Kooperative Baulandentwicklung „Gerthe-West“

**Dokumentation der Beteiligungsphase zu den
Zwischenentwürfen der Rahmenplanung
– Anlagenband –**

Dortmund, Juni 2021

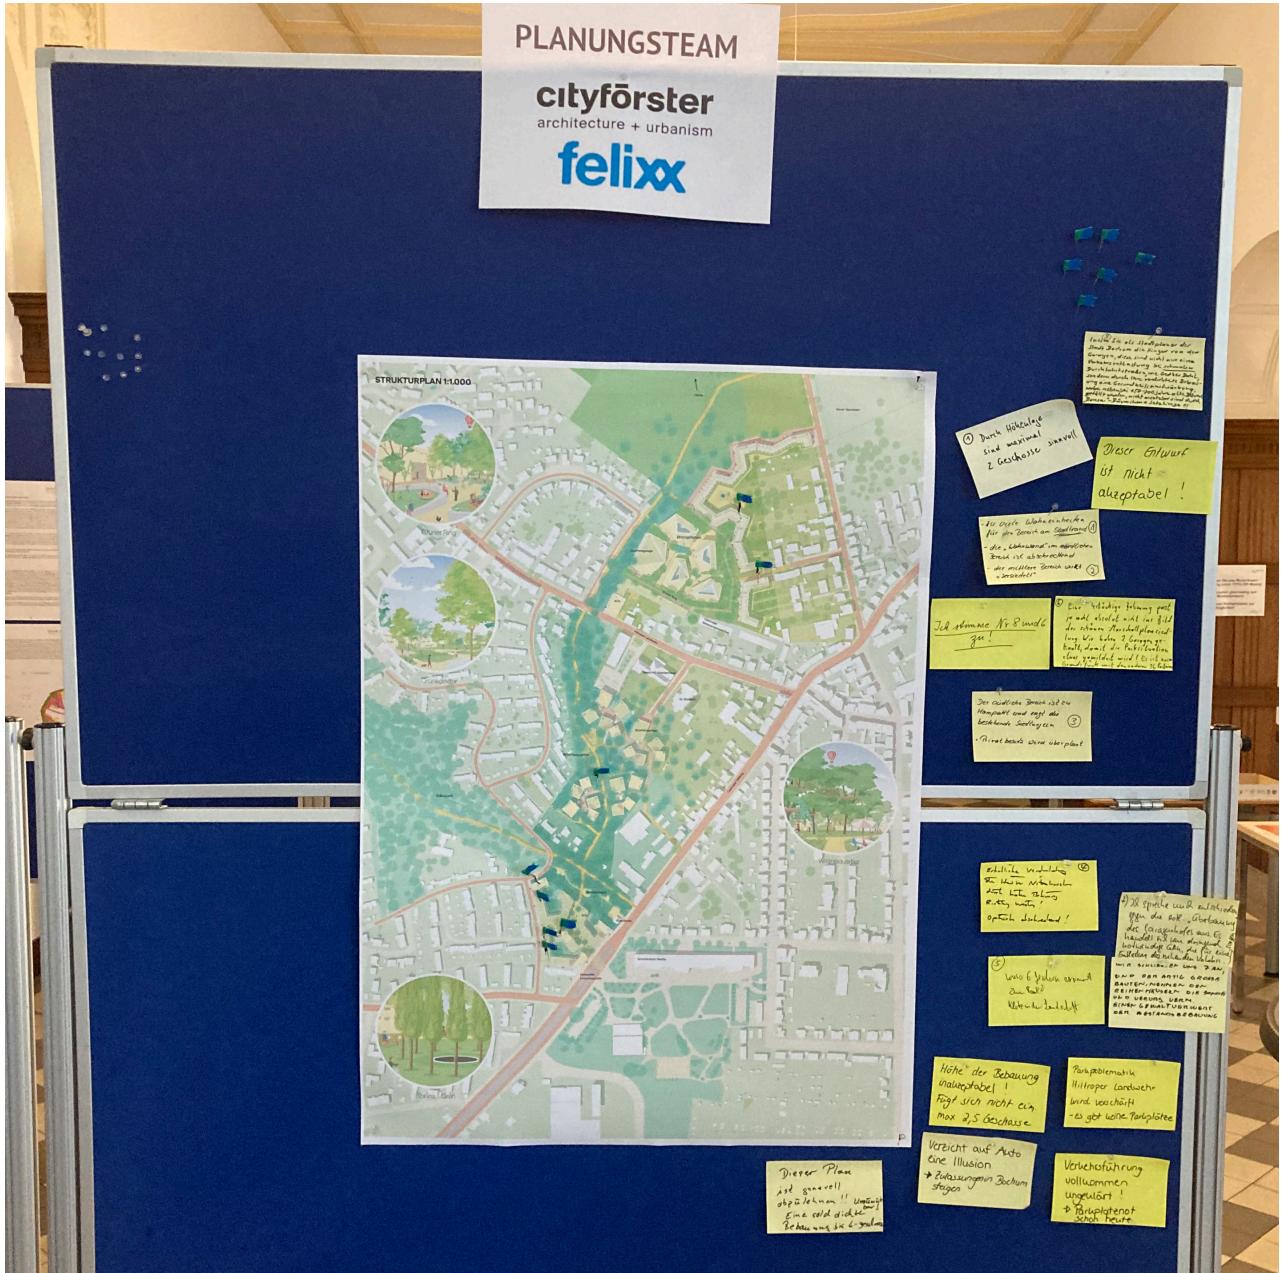
Höhe der Bebauung inakzeptabel! Fügt sich nicht ein, max. 2,5 Geschosse

Parkproblematik Hiltroper Landwehr wird verschärft – es gibt keine Parkplätze

Dieser Plan ist generell abzulehnen!! Unzumutbar! Eine solche dichte Bebauung bis 6-geschossig

Ursprungsplan: Erweiterung Landschaftsschutzgebiet! Nun: Bebauung von Privatgrundstücken?

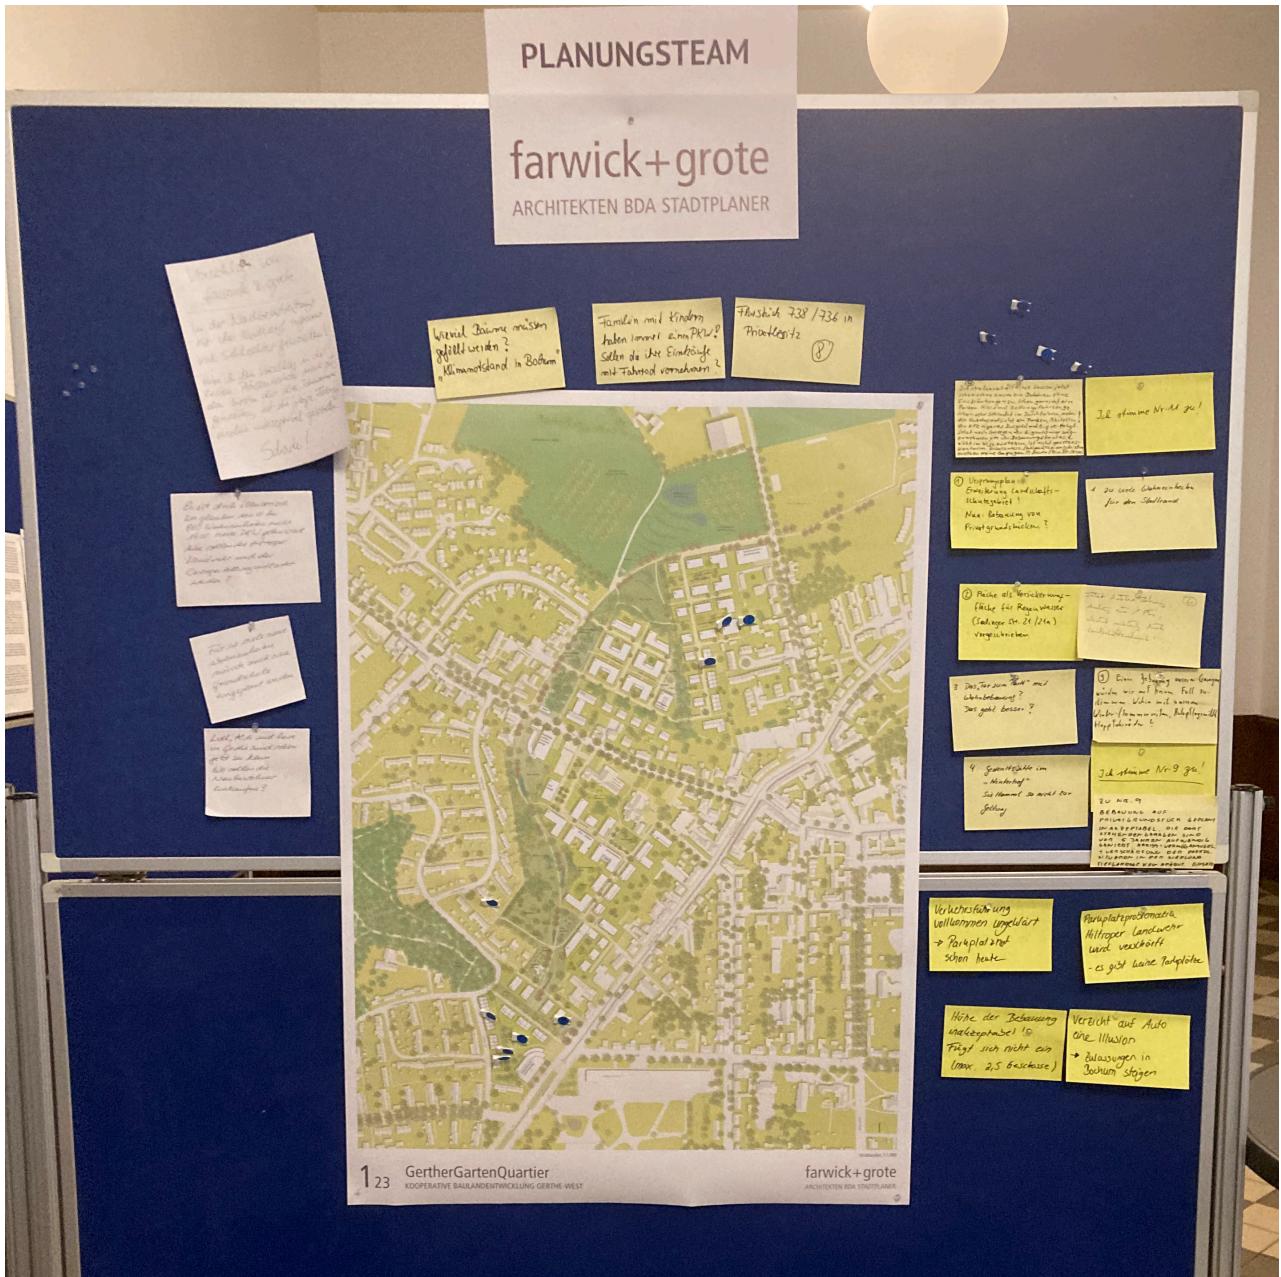
Familien mit Kindern haben immer einen PKW! Sollen die ihre Einkäufe mit Fahrrad vornehmen?

Verkehrsführung vollkommen ungeklärt -> Parkplatznot schon heute

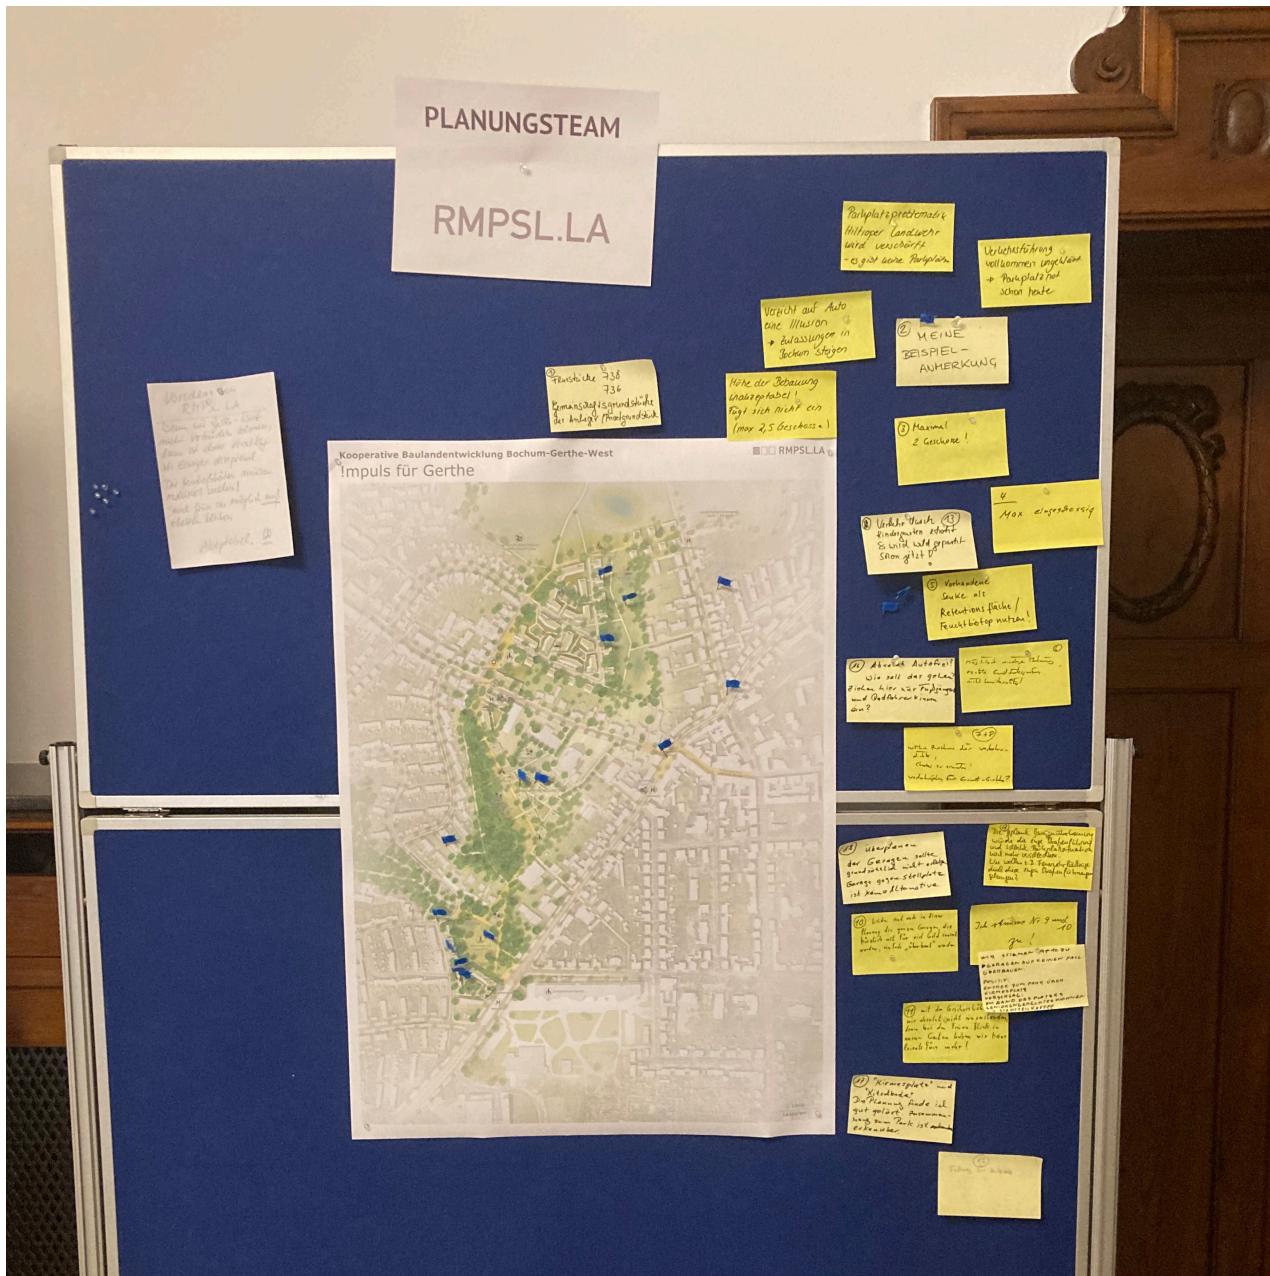
Kommentar: Wir stimmen zu -> Garagen auf keinen Fall überbauen

Positiv: Entree zum Park über Kirmesplatz, Vorschlag: Am Rand des Platzes seniorengerechtes Wohnen + Stadtteilkaffee

Die geplante Garagenüberbauung würde die enge Straßenführung und schlechte Parkplatzsituation noch mehr verschlechtern. Wie wollen z. B. Feuerwehrlöschzüge durch diese engen Straßenführungen gelangen?
